別紙 2 (本文) の一部補正

別紙 2（本文）を以下のとおり補正する。

## 五 発電用原子炉及びその附属施設の位置、構造及び設備

本文の関連図面を以下のとおり変更する。

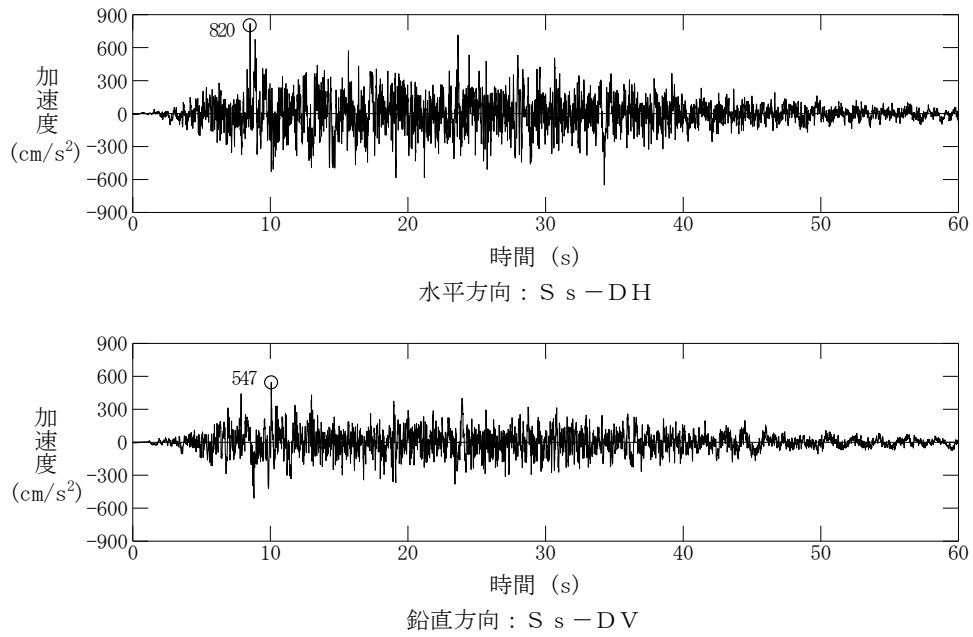
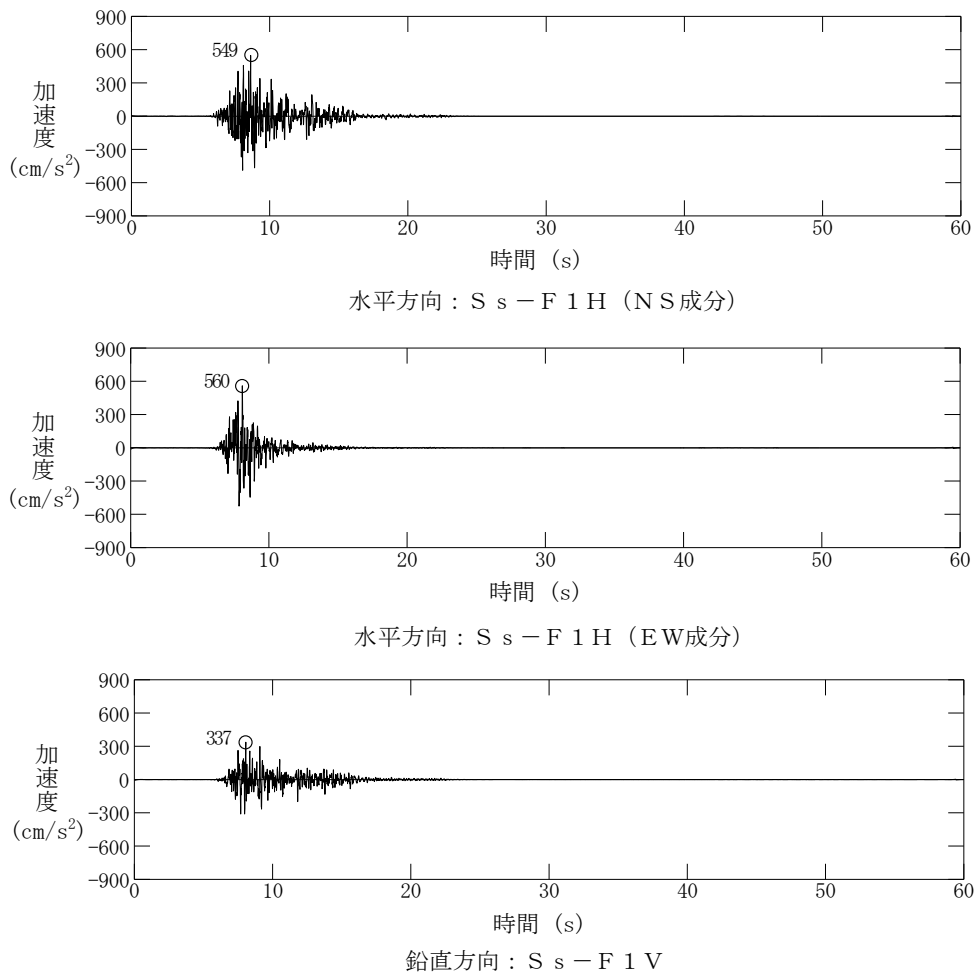
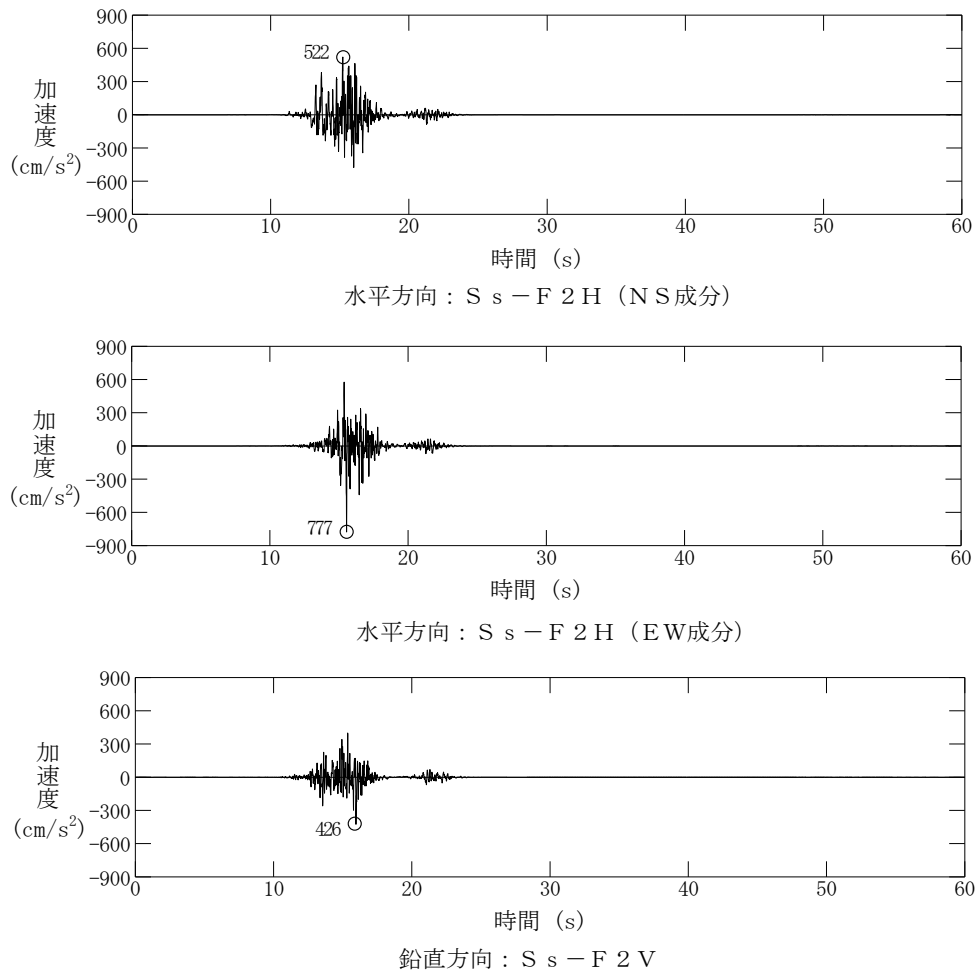
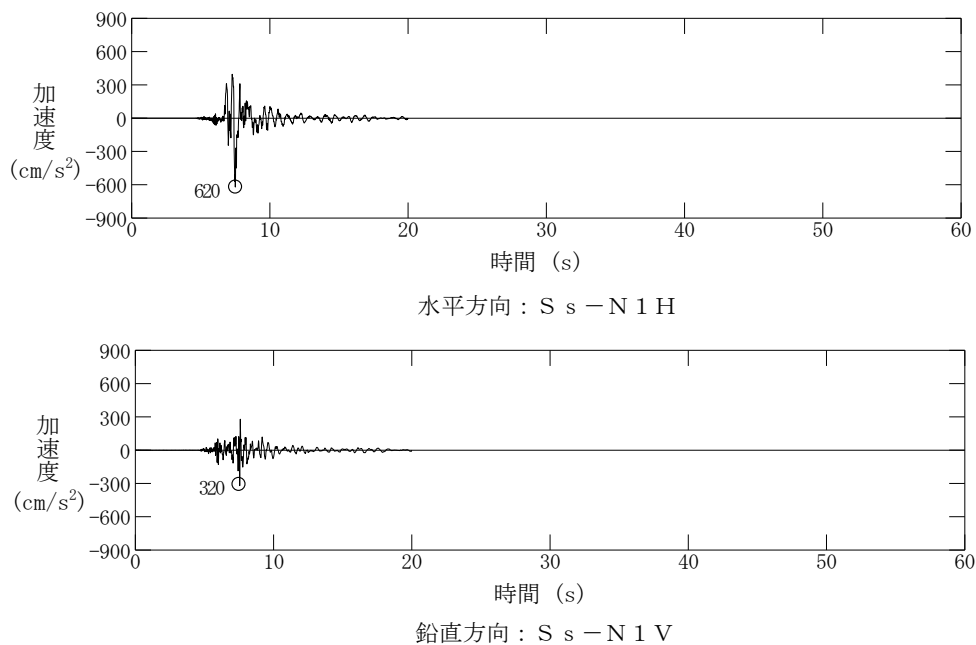
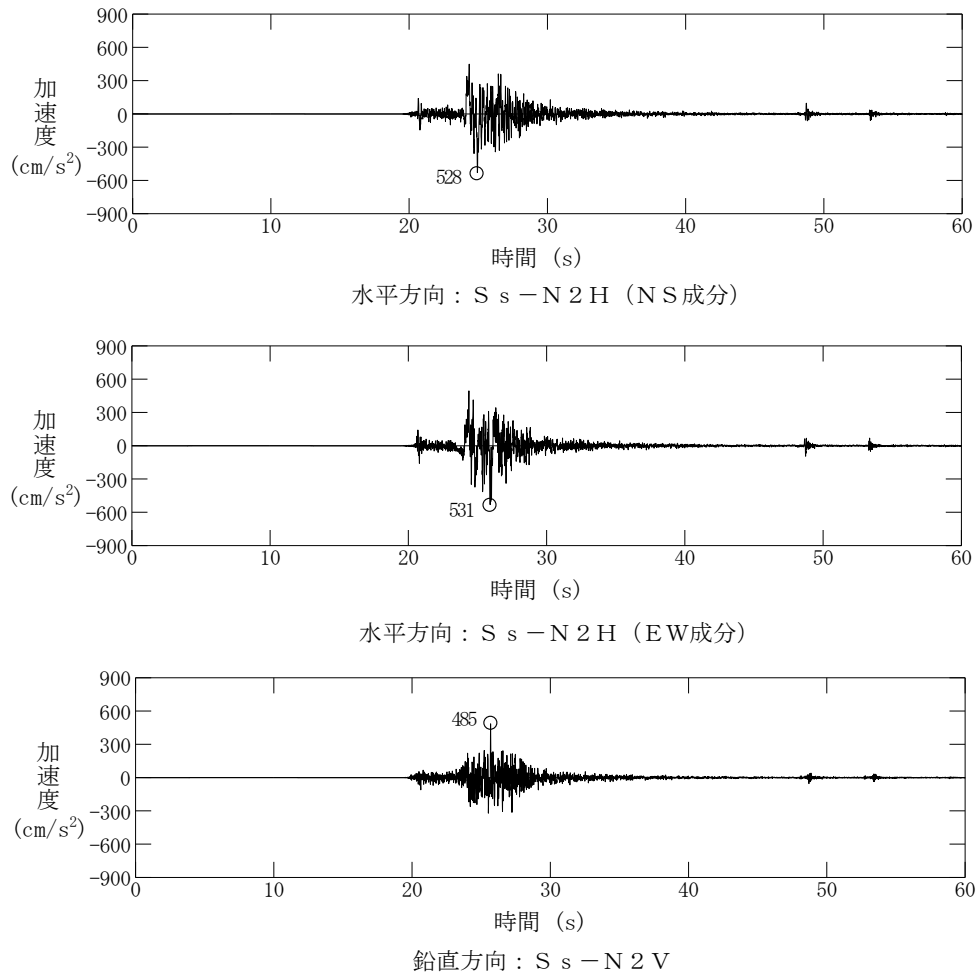
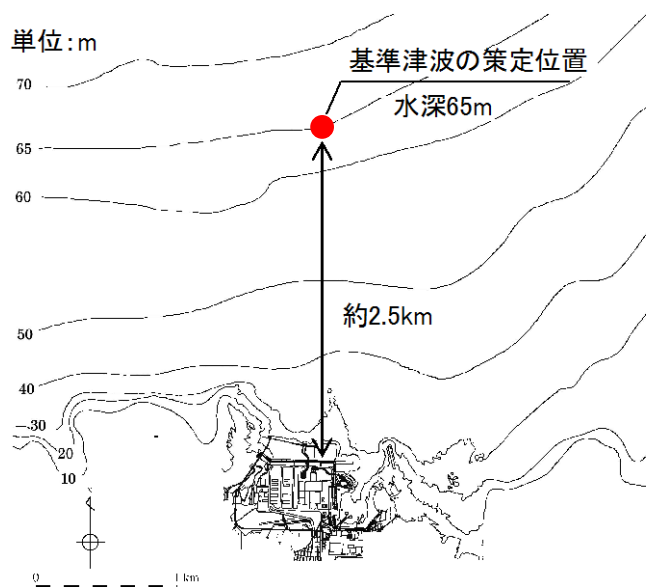
「第1図」を「第10図」に，「第2図」を「第11図」に，「第3図」を「第12図」に，「第4図」を「第13図」に読み替える。
